NECESIDADE DE ESTABLECER UN CRITERIO INTERPRETATIVO EN RELACIÓN COA RASANTE A TER EN CUENTA NAS CONSTRUCIÓNS EN LADEIRA NOS PLANES PARCIAIS APROBADOS ATA A DATA.

Visto os proxectos achegados co fin de acadar a preceptiva licenza de obra para a construción de varias vivendas illadas na urbanización do Sector Norte I, ante estas informo:

Refª: saamasas sector norte I-3

Exemplo 2.

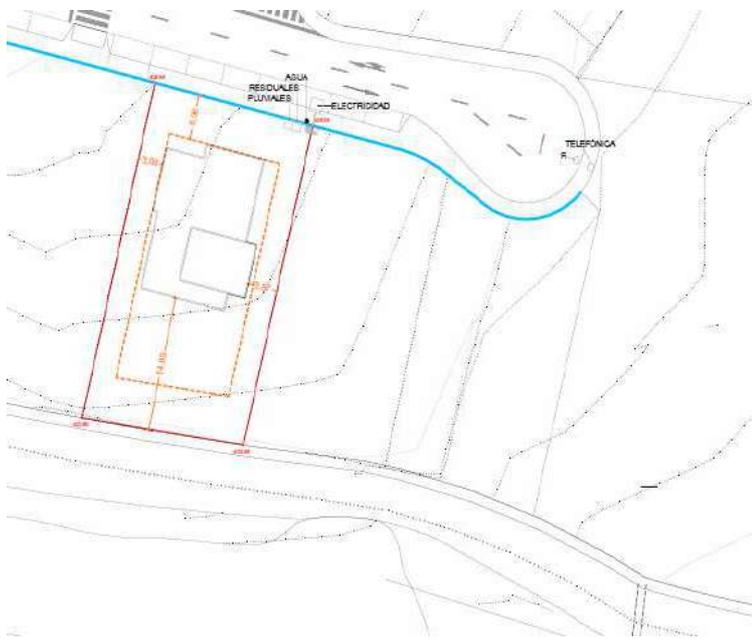
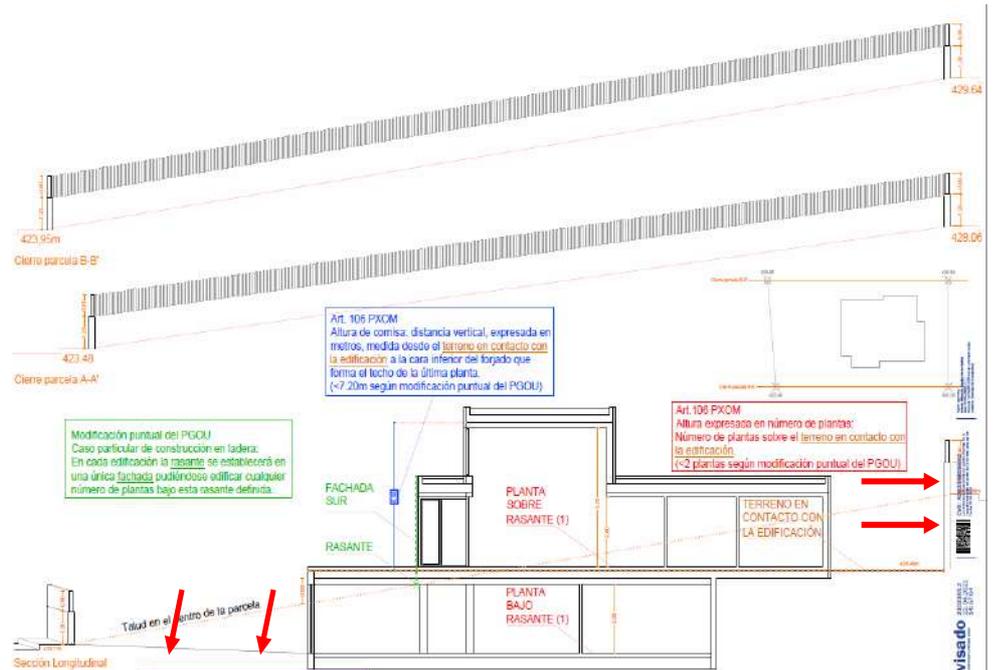
Neste proxecto establecese unha rasante no centro da parcela (que logo non se materializa) non coincidente coa do terreo existente na parcela, procede ao desmonte de terras co fin de poder dar una acceso practicable á parcela.

A rasante do terreo coas parcelas colindantes o establece a partir dunha línea que une ambas beirarrúas, non grafía a sección real da topografía existente, e non ten en conta o desmonte de terras que xera nas parcelas colindantes.

Crea muros de contención de gran altura nos lindeiros da parcela para resolver a súa proposta con plataformas planas sobre as que asenta a edificación sen ter en conta o terreo existente.

Exemplo 3:

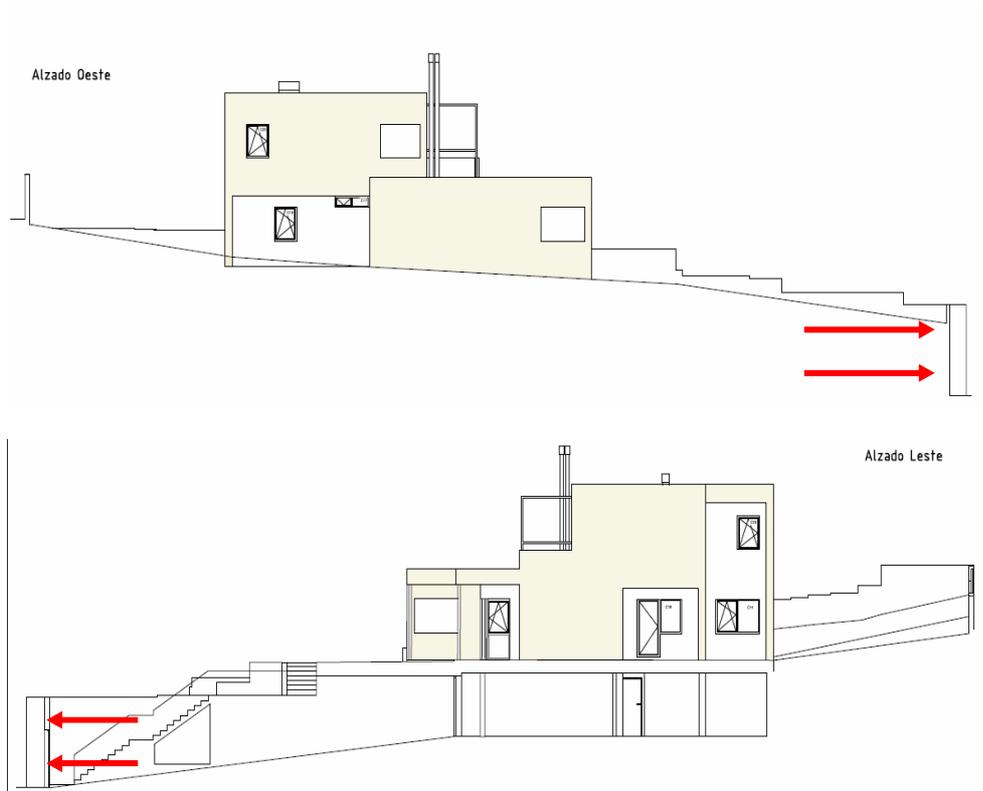
Vexamos agora a proposta do proxecto técnico presentado para acadar licenda nunha parcela lindeira ao exemplo 2:

Neste caso como se pode ver a solución proxectada xera un muro de contención coa beirarrúa inferior que non respectaría a altura máxima permitida para os peches segundo o contemplado no plan xeral de ordenación municipal vixente. (artigo 142.1).

Tal e como se indicaba esta edificación xunto cos seus peches e muros de contención é lindeira coa anterior, podemos imaxinar o resultado que acadará o plan parcial. Cada unha das parcelas establece a súa propia rasante, os peches laterais convértense en muros de contención ou dun lado ou doutro das parcelas.

Podemos ver como o proxecto anterior xera neste afección na súa rasante co terreo que vai a impedir a execución deste sen a execución de muros de contención.

Exemplo 4:

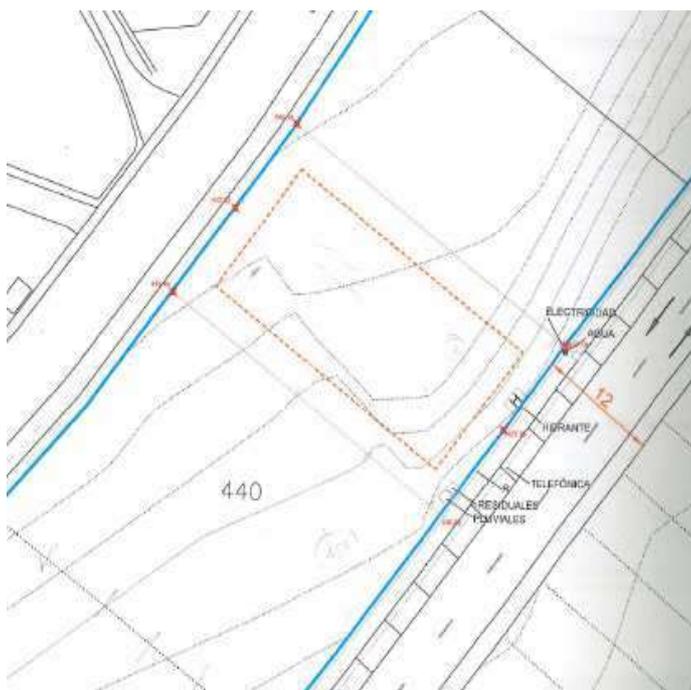
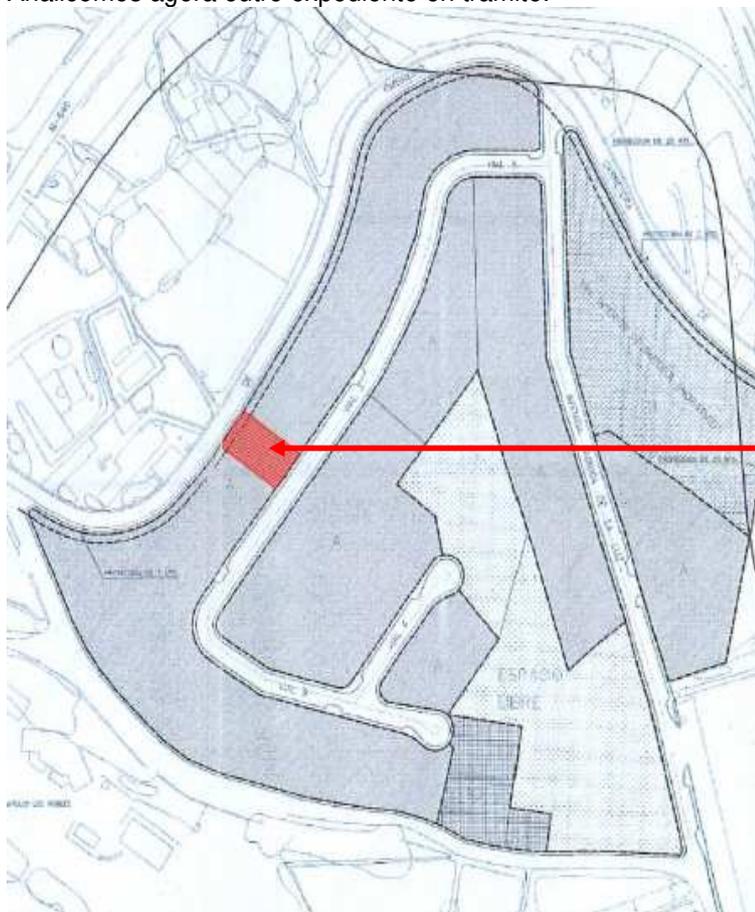
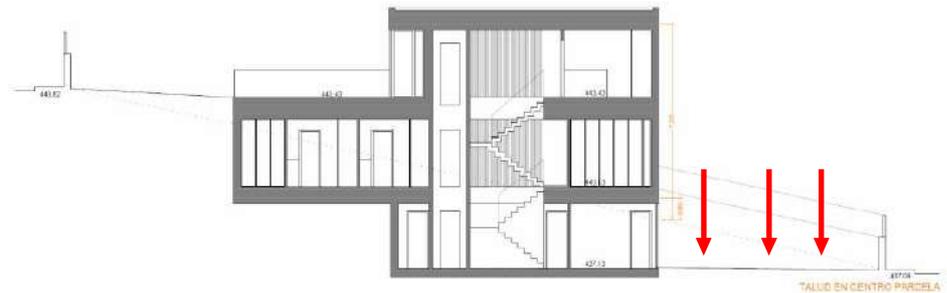
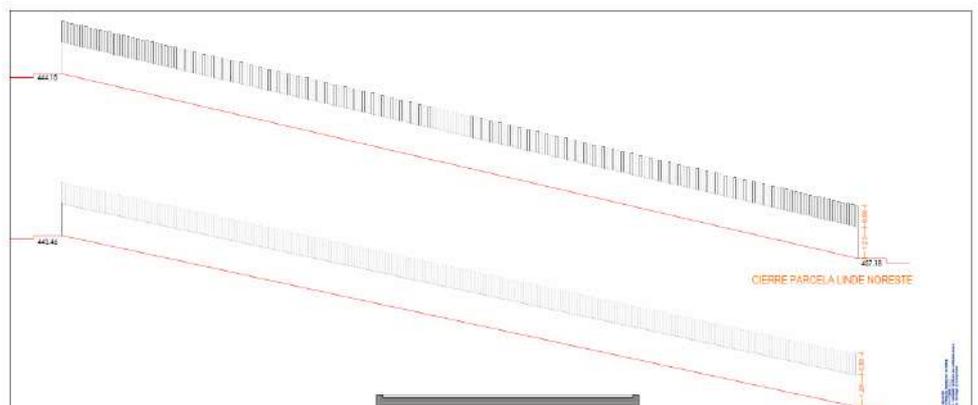
Analicemos agora outro expediente em trâmite:

Alzados propostos do peche coa beirarrúa:

Sección do terreo

Neste caso o proxecto establece unha rasante do terreo nova que chama "virtual" sobre a que se mide e incluso mide a altura da edificación sobre esa nova rasante, non respecta polo tanto a rasante do topográfico de orixe do plan parcial. Introduce coas parcelas lindantes un peche que respecta esa rasante "virtual" que xera elevando o peche permitido por enriba de esa liña, pero non acota o muro de contención necesario para a súa execución, non obstante a parcela non mantén esa pendente, realízanse plataformas planas sobre as que se asenta a edificación, non son grafados os muros de contención que son xerados dentro da súa parcela coas parcelas lindeiras, nin se achega topográfico real do terreo no que se vería o desmonte realizado na súa parcela así como o desmonte que xera ás parcelas lindeiras.
